Réponses aux questions du procès-verbal de synthèse du 05/07/2018 faisant suite à l'enquête publique pour le projet de géothermie du nouveau magasin IKEA à Vénissieux (69)

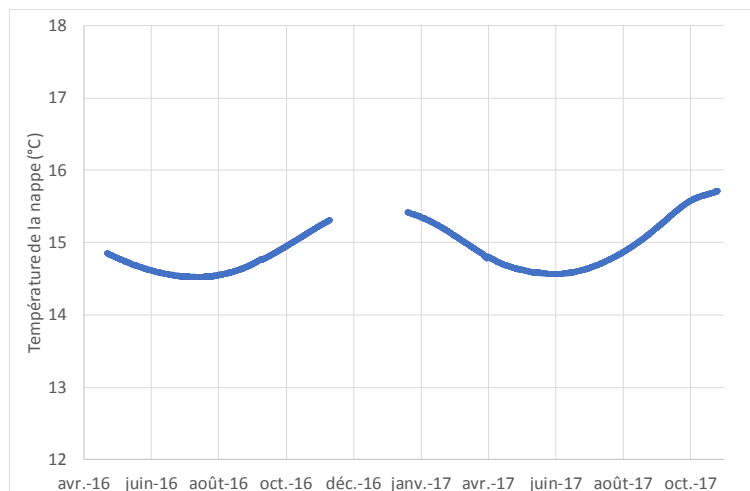
En page 73 du dossier unique, il est indiqué qu' « un suivi de température est en cours de réalisation sur l'un des piézomètres du site ».

Ce suivi permet-il de valider l'hypothèse prise dans la modélisation de 15°C en moyenne sur l'année ? Si non, comment évolue l'impact thermique de l'ouvrage ?

Le suivi piézométrique a été poursuivi jusqu'en octobre 2017 (cf. graphique ci-après).

D'après ce suivi, le niveau le plus haut enregistré est observé à la fin du suivi à 15,7 °C, alors que la courbe continuait de monter. Par comparaison avec l'évolution de la température sur les mois précédents, il semblerait que la valeur maximale soit légèrement inférieure à 16°C.

Ainsi la température de la nappe serait comprise entre 14,5 et 16°C, avec des valeurs maximales observées au cours de l'hiver (décembre) et des valeurs minimales au cours de l'été (juillet -août).

L'amplitude maximale est de 1,5°C avec une valeur médiane de 15,25°C. Cette valeur est proche de la valeur retenue pour la modélisation (15°C).

Au vu de ces éléments, faible amplitude et valeur médiane proche de la valeur prise en compte dans le modèle, il peut être considéré que les données prises en compte pour la modélisation ne sont pas remises en cause.

Nouvelle implantation du forage de prélèvement et du périmètre du volume d'exploitation

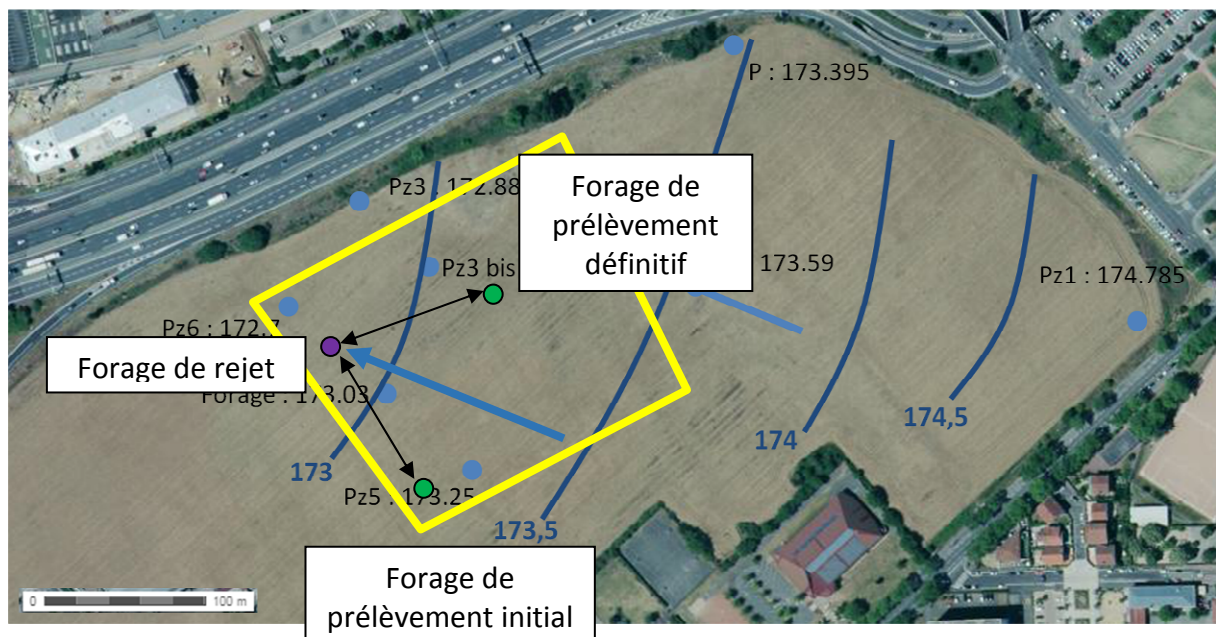
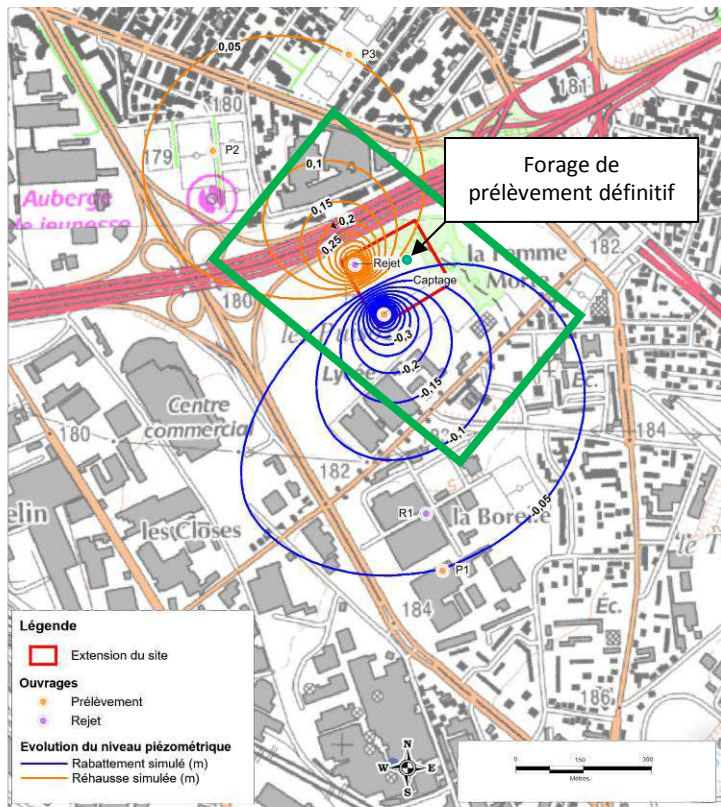
Lors de la visite de site, j'ai été informée du déplacement du puits de captage devant l'impossibilité de forage à l'endroit prévu. Quelle est la localisation exacte du puits de captage ? Les analyses d'incidence piézométrique, thermique et de recyclage thermique ont-elles été réalisées ? Quelles en sont les conclusions ?

Comme le montre la figure ci-après, le forage de prélèvement définitif se situe globalement en symétrie du forage de prélèvement initial avec comme axe de symétrie le sens d'écoulement de la nappe.

Dans ces conditions, l'impact thermique reste similaire aux conclusions du dossier : acceptable pour la nappe et nul pour les installations voisines.

En ce qui concerne le volume d'exploitation, il est proposé de décaler ce dernier pour intégrer le déplacement du forage de prélèvement. Le périmètre aurait les coordonnées suivantes :

Angle du périmètre	Nord-Ouest	Nord-Est	Sud-Est	Sud-Ouest
X (m)	797 694	797 969	798 530	798 260
Y (m)	2 083 079	2 083 416	2 082 968	2 082 627

Les coordonnées définitives des forages seront transmises après passage du géomètre sur le site.
